IV-1-1 廃棄物管理設備本体及びその他廃棄物管理設備の附属施設に関する竜巻による影響評価

国立研究開発法人日本原子力研究開発機構大洗研究所 廃棄物管理事業変更許可申請書 本文及び添付書類の一部補正について 【30原機(安)007】平成30年6月11日	国立研究開発法人日本原子力研究開発機構大洗研究所の 特定廃棄物管理施設の変更に係る設計及び工事の方法の変更 の認可申請書の一部補正について (固体廃棄物減容処理施設の設置) 【令01原機(環保)007】令和元年5月23日	設計方針を対比した結果
設計方針の対比	消火設備のうちガス消火設備を有する建家、設備の損傷を防止するための対策を講じ、構造健全性を維持し、安全機能を損なわない設計とする。	維持しなければならない安全機能は、一般公衆等への影響の観点から、遮蔽機能及び閉じ込め機能とし、これらの機能を有する設備又はこれを内包する設備を有する施設について構造健全性評価の対象とした。また、竜巻襲来時に火災が発生した場合を考慮して、ガス消火設備も評価の対象とした。 具体的には、遮蔽機能及び閉じ込め機能を有するセル等を内包する廃棄物管理設備本体のうち減容処理設備の固体廃棄物減容処理施設建家、ガス消火設備を内包するその他廃棄物管理設備の附属施設のうちその他の主要な事項のガス消火設備のガス消火設備ボンベ庫及び配管類とした。	設計方針は変更していない。しかし、設計方針の整合性の説明が不十分であるため、以下の内容を設工認に反映する。  本設工認で設計方針は変更していない。具体的には、屋外に敷設している配管類は、固体廃棄物減容処理施設建家とガス消火設備ボンベ庫間の狭い部分にあり、屋外に敷設している配管の損傷を防止するための対策として、固体廃棄物減容処理施設建家とガス消火設備ボンベ庫がこれに相当する。  しかしながら、施設の外壁の補修及び塗装作業のため、施設の近傍に足場を組む際に鋼製材を使用することが想定されるため、仮設にて足場を組む際には、屋外等に敷設しているガス消火設備の配管類が損傷しないための仮設の設備を設けることが必要であることから、保安規定及び下部規定にこの対策を記載し管理する。

本設工認において変更した評価条件及び評価における数値の補足資料

別図-1 複合面積算出方法

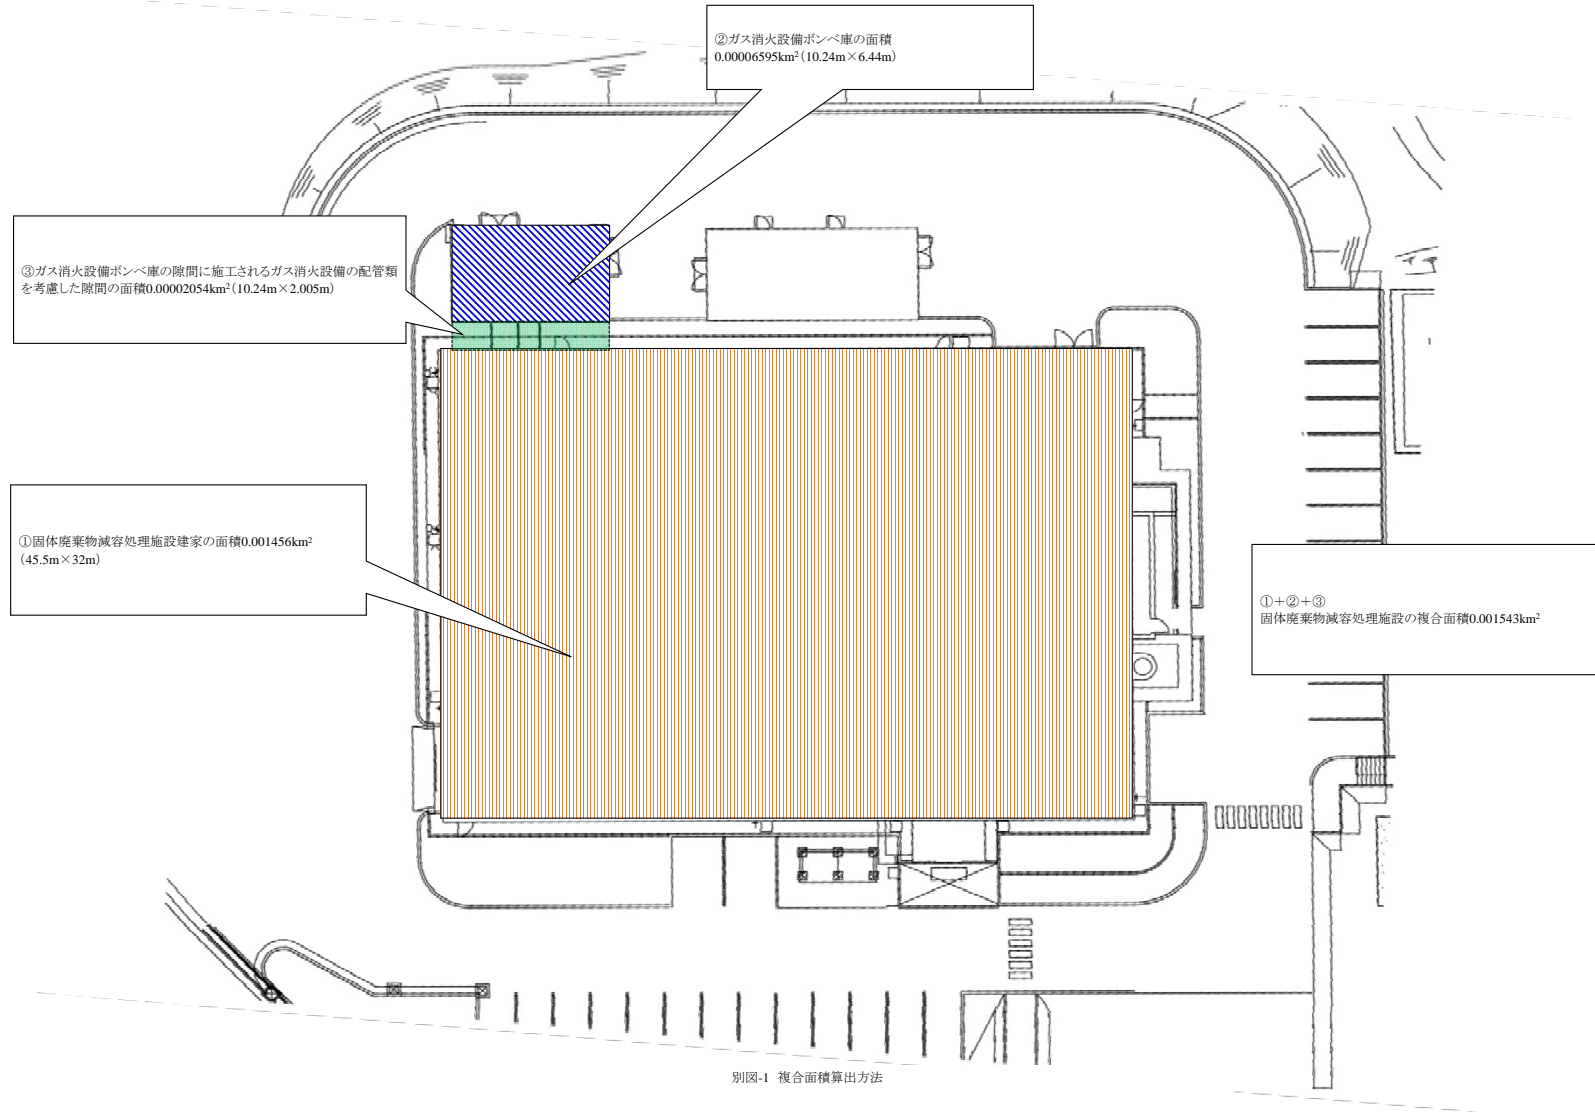
番号	評価の項目	国立研究開発法人日本原子力研究開発機構大洗研究所 廃棄物管理事業変更許可申請書 本文及び添付書類の一部補正について 【30原機（安）007】平成30年6月11日	国立研究開発法人日本原子力研究開発機構大洗研究所の 特定廃棄物管理施設の変更に係る設計及び工事の方法の変更の認可 申請書の一部補正について （固体廃棄物減容処理施設の設置） 【令01原機（環保）007】令和元年5月23日	変更した理由	補足説明	補正内容
1	対象航空機	【航空機自体の落下による火災（対象航空機）】 ・ F-15 ・ AS332L1	【航空機自体の落下による火災（対象航空機）】 ・ F-15 ・ AS332L1 ・ <b>B747-400（追加）</b>	①	○許可書では、航空機落下確率を基に算出した離隔距離が最も短く影響の大きい自衛隊機（F-15）を評価対象とした。また、落下による火災については航空機の落下後の影響を評価するものであることから、安全側に小笠原定翼機及び小型回転翼機（小型機）の評価に用いるαを1にした場合、民間航空機（AS332L1）の離隔距離が自衛隊機（F-15）よりも短くなることから、評価対象としている。  ○設工認では、網羅的な影響評価を行うために、離隔距離は最も長く影響が低いことは明らかであるが、燃料搭載量が最も多い旅客機（B747-400）も評価対象とした。	
2	航空機の条件	【航空機自体の落下による火災（航空機の条件）】 ①F-15（離隔距離： <b>54.4m</b> ） ②AS332L1（燃料量： <b>2.9k0</b> 、離隔距離： <b>40.5m</b> ）	【航空機自体の落下による火災（航空機の条件）】 ①F-15（離隔距離： <b>53.8m</b> ） ②AS332L1（燃料量： <b>3.0k0</b> 、離隔距離： <b>39.9m</b> ） ③ <b>B747-400（追加）</b>	①	①維持すべき安全機能を運搬機能及び閉じ込め機能とし、さらに、セル内火災が発生した際に航空機落下による火災を考慮してガス消火設備も評価対象としたため、評価対象面積を複合面積0.001543km <sup>2</sup> （固体廃棄物減容処理施設に加え、ガス消火設備ポンプ庫とガス消火設備ポンプ庫の隙間に施工されるガス消火設備の配管類を考慮して、隙間の面積を足合わせた面積）とした（別図-1参照）。 このため、評価対象面積と等価となる円形の半径R1を見直し、離隔距離L=R2-R1の結果より、離隔距離を変更した。なお、半径R2の値は落下確率が10 <sup>-7</sup> （回/施設・年）に相当する面積と等価となる円形の半径であり、航空機落下確率に変更はないため、許可書と同じ数値を用いた（「図-1 離隔距離の算出方法（計IV-2-1-2-3）」参照）。 ②同上 ③影響評価を網羅的に行うため評価対象とした。
